工程指示 / 要求簡箋(E.I.)

工程指示編號：EI / 2435 / 20

工程編號：J - 852

工程名稱：亞皆老街中電

名稱	鐵通(左企)加工圖	制圖	LHR	2020.09.15	修改
材料	80x40x4mm厚鋼通(S275)	復核	-	-	日期
顏色	熱浸鋅	批准			圖號 J852-LVA-MS3-01A

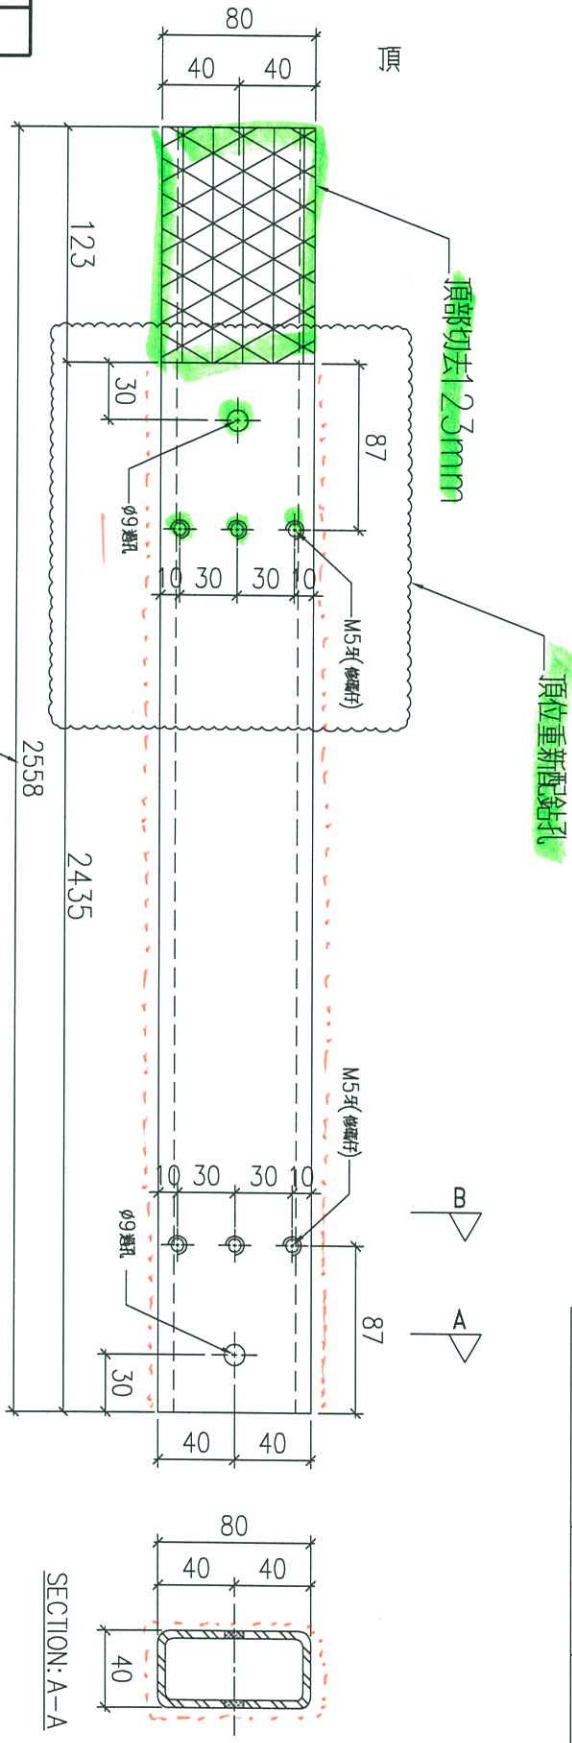
注意：原鐵通上的安裝百頁玉孔可不修改，因為地盤改為用自攻釘安裝

用原圖號“LVA-MS3-01”鐵通修改

名稱	鐵通(右企)加工圖	制圖	LHR	2020.09.15	修改	
材料	80x40x4mm厚鋼通 (S275)	復核	-	-	日期	
顏色	熱浸鋅	批准			圖號	J852-LVA-MS3-02A

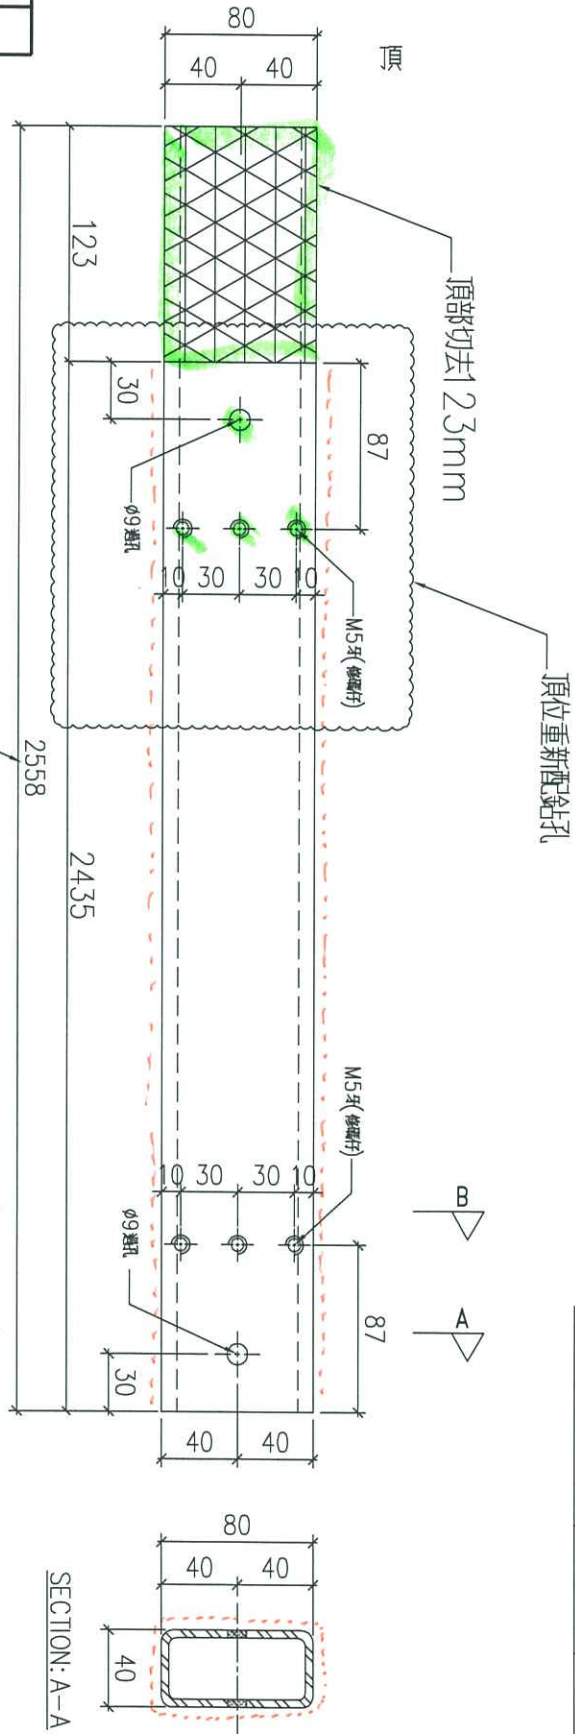
注意：原鐵通上的安裝百頁玉孔可不修改，因為地盤改為用自攻釘安裝

用原圖號“LVA-MS3-02”鐵通修改
